交通安全施設の改善事例紹介

市民の方からの情報提供により信号停止線の位置を調整しました。

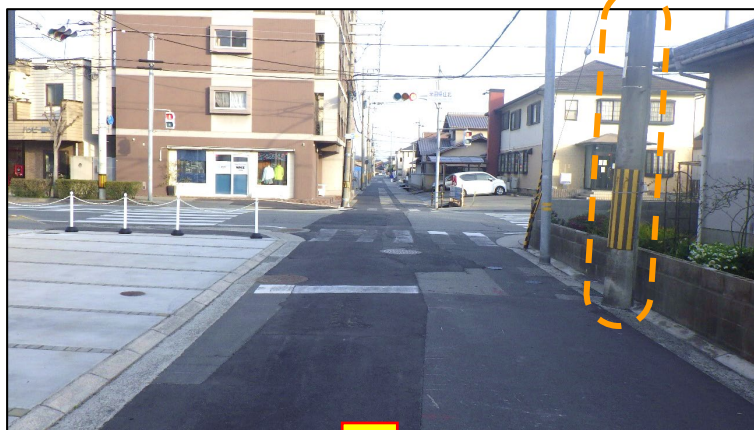
米田県住北信号機の西側停止線を少し手前に設置して欲しいです。

停止線で信号待ちをすると対向車とのすれ違いが困難で、交通トラブルになりかねません。

道が狭い上、停止線が電柱と横並びのようにして設置されていました。

これでは、車両の離合時に支障を来たす状況は明らかです。

信号機の運用に支障のない範囲で、停止線を手前に下げました。

これにより以前と比べて車両のすれ違いがしやすくなりました！
